VIGTIG KORREKTION AF MEDICINSK UDSTYR VIGTIG SIKKERHEDSRELATERET MEDDELELSE

Vedrørende:	Respiratorisk gating i TrueBeam med patient, der ligger på maven
Det berørte produkts handelsnavn:	TrueBeam
Berørt(e) version(er) / parti(er):	1.0, 1.5.12.0 og derunder, 1.6.9.5 og derunder
Reference / FSCA-identifikator:	CP-07919
Meddelelsesdato:	2012-05-29
Handlingstype:	Meddelelse og korrektion
Detaljer om berørte enheder:	Se tillægssiden.

Figur 1: Respiratorisk gatingkurve med orienteringen, at patienten ligger på ryggen med hovedet forrest. Den røde pil peger på, når patienten har udåndet.

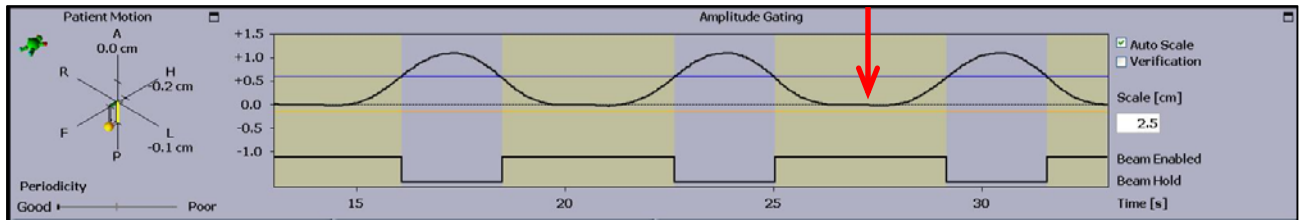
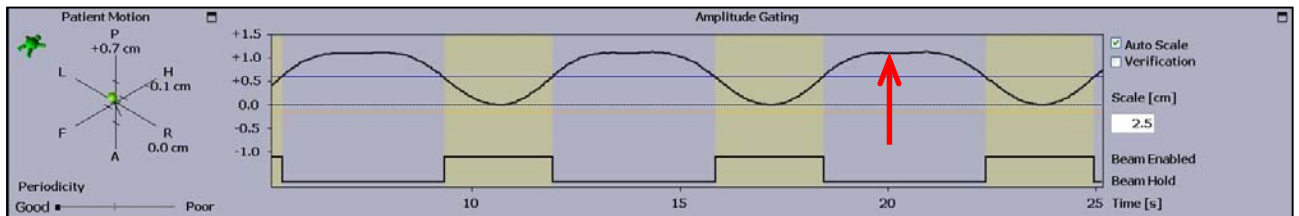
I TrueBeam tages der højde for patientorienteringen, når det respiratoriske gatingsystem aktiveres. Anomalien er den respiratoriske gatingkurve, den inverteres, når der indlæses en plan i TrueBeam, hvor patienten ligger på maven.

Der vises en respiratorisk gatingkurve for en patient, der ligger på ryggen, korrekt i figur 1. Anomalien vises i figur 2, der viser den samme kurve, som vist i figur 1 for en patient, der ligger på maven. Udgangspunktet (nul-amplitude) for begge kurver placeres nederst på hver kurve. Udgangspunktet for patienten, der ligger på ryggen, er placeret korrekt ved afslutningen af patientens udånding. Det respiratoriske udgangspunkt er placeret ukorrekt ved afslutningen af indåndingen for den inverterede respiratoriske kurve, der svarer til patienten, der ligger på maven, vist i figur 2.

En gatingreferencekurve, der er genereret i RPM (Positionsstyring i reelle tid), inverteres, når den importeret i TrueBeam som en del af en behandlingsplan, hvor patienten ligger på maven. Derfor vil amplituden af den RPM (Positionsstyring i reelle tid)-genererede referencekurve have den modsatte orientering, sammenlignet med respiratoriske gatingkurver, der genereres i TrueBeam. Alle importerede respiratoriske gatinggrænser inverteres ikke. Derfor udløser gatinggrænser, der er etableret i RPM (Positionsstyring i reelle tid), ikke strålen på samme tid i respirationscyklen i TrueBeam, hvor gatingkurven inverteres.

Figur 2: Respiratorisk gatingkurve med orienteringen, at patienten ligger på maven med hovedet først. Den respiratoriske gatingkurve inverteres, når udåndingen er øverst på kurven snarere end nederst. Den røde pil peger på, når patienten har udåndet.

Det anbefales **kraftigt** at undlade brug af TrueBeam under behandling af en patient, der ligger på maven, og som kræver respiratorisk gating, da respirationskurvens udåndings- og indåndingsregioner kan blive blandet.

1. Varian Medical Systems underretter alle eventuelt berørte kunder via dette brev.
2. Varian vil levere en softwareversion, der lindrer det problem, som er beskrevet i dette brev. Varian Customer Support Services kontakter dig, når softwaren er tilgængelig.
